第4回 那覇空港構想・施設計画検討協議会

「那覇空港滑走路増設案に関する施設計画段階レポート」 に関する意見募集の結果について

平成21年8月24日
内閣府 沖縄総合事務局
国土交通省 大阪航空局

施設計画図(案)

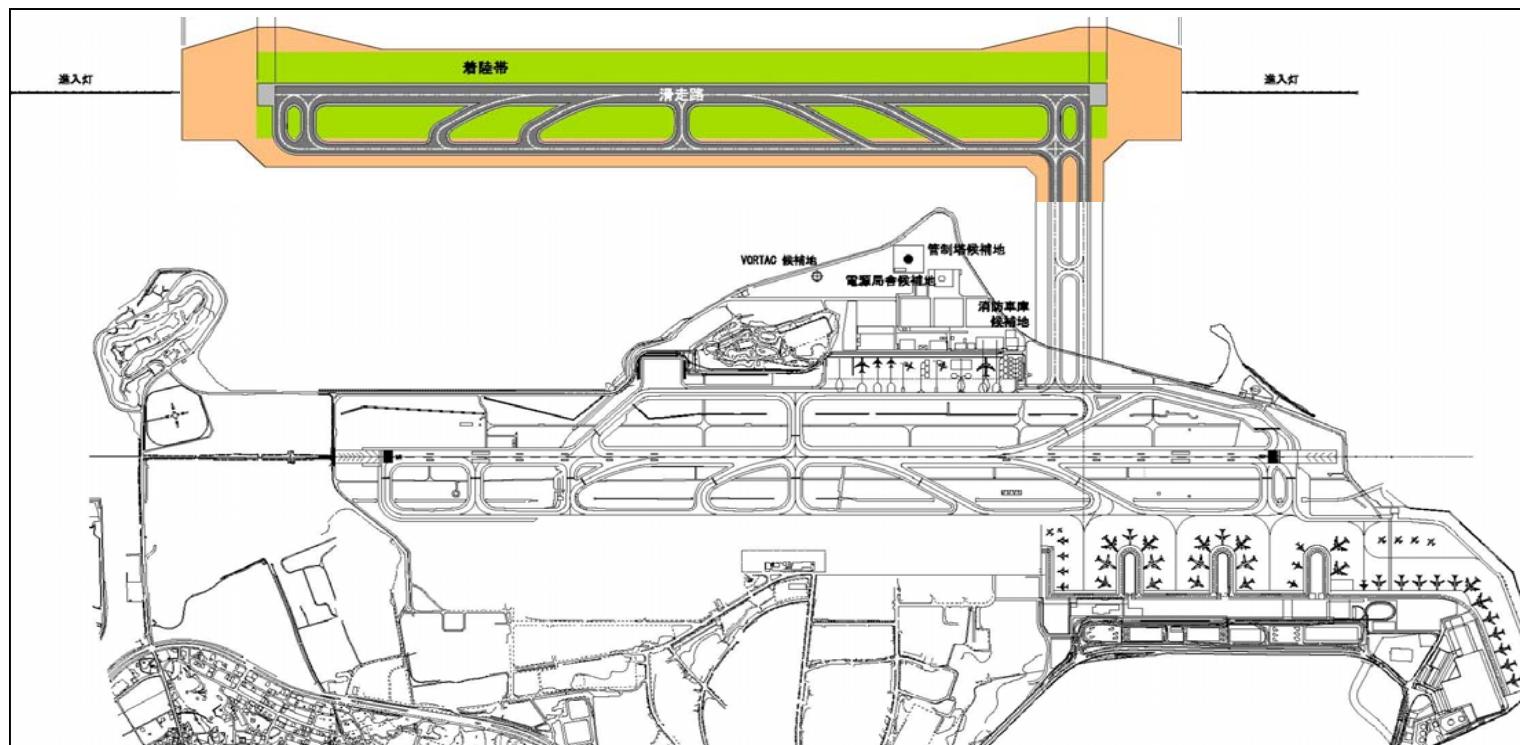
中分類	小分類	ご意見(概略)	検討・対応状況
施設計画に関するご意見 (9件)	空港用地の形状に関するご意見	<ul style="list-style-type: none"> ・波に対する浸食への対応が示されていない。 ・増設滑走路等外側に予想される消波ブロックを正確に描く必要がある。 ・空港用地形状について、構想段階と同様とあるのでP4の参考図の必要性は低い。 	<ul style="list-style-type: none"> ・本レポートにおける空港用地形状は、空港施設として必要な形態を示したものです。 ・今後、護岸形状等(消波ブロック含む)については、さらに検討を深めて参ります。 【今後検討する事項】
	誘導路の配置に関するご意見	<ul style="list-style-type: none"> ・防衛省共用空港那覇としては、南側にもう一本連絡誘導路がないと、空港能力を充分発揮できない事となる。 ・連絡誘導路が北側1本のため、新現滑走路の使い分けが必要。 ・新滑走路を利用する航空機は全て現滑走路を横断することとなり、現滑走路の運用に支障をきたす。 ・航空機の地上走行距離短縮のため、現滑走路を直線的に横断する誘導路が必要である。 	<ul style="list-style-type: none"> ・今回の計画においては、投資額の抑制及び効果を考慮し、北側1箇所の案としています。 【検討済事項】 ・実際の運用に当たっては、様々な状況が考えられますので、今後詳細に検討して参ります。 【今後検討する事項】 ・現状でも、滑走路横断は存在しますが安全に走行しており、今後とも安全に運用できるよう努めて参ります。 【検討済事項】 ・今回の計画案とは別に、現滑走路運用においても直線連絡誘導路の検討を進めています。 【検討対象外事項】
	管制塔の配置に関するご意見	<ul style="list-style-type: none"> ・長期的視野と先見性のある50年は使用に耐える新管制塔の建設を期待する。 	<ul style="list-style-type: none"> ・現管制塔では滑走路増設後に管制上の問題が生じるため、両滑走路間に管制塔を配置していますが、さらに検討を進めて参ります。 【今後検討する事項】

西側整備地区へのアクセスに関するご意見	<ul style="list-style-type: none"> ・旅客ターミナル地区～西側整備地区間のアクセス道路の確保が必要。 	<ul style="list-style-type: none"> ・地区間の効率的な運用ができるよう、場周道路の地下化も含め今後検討して参ります。 【今後検討する事項】
運用に関するご意見 (3件)	滑走路横断の安全性に関するご意見	<ul style="list-style-type: none"> ・連絡誘導路と現滑走路の交差は安全性に問題があるように思える。 	<ul style="list-style-type: none"> ・現状の運用でも滑走路横断は発生してますが、安全に運用しており、今後とも安全に運用できるよう努めて参ります。 【今後検討する事項】
	利用者利便性の確保に関するご意見	<ul style="list-style-type: none"> ・旅客ターミナルビル南北フингガ一間で、旅客利便性の不均衡が生じない施設整備が不可欠。 	<ul style="list-style-type: none"> ・旅客等利用者に配慮した施設整備を検討して参ります。 【今後検討する事項】
	将来対象航空機に関するご意見	<ul style="list-style-type: none"> ・離着陸計画及び連絡誘導路計画のコードF対応と、ターミナル地域計画のコードE対応について、整合性に関するコメントが必要。 	<ul style="list-style-type: none"> ・滑走路等の基本施設については、長期的な視点からコードF対応としています。 ・一方ターミナル地域は、現状でコードF対応の航空機が就航する予定がないためコードE対応です。ただし、今後ターミナル改良によりコードF対応にすることは可能です。 【検討済事項】
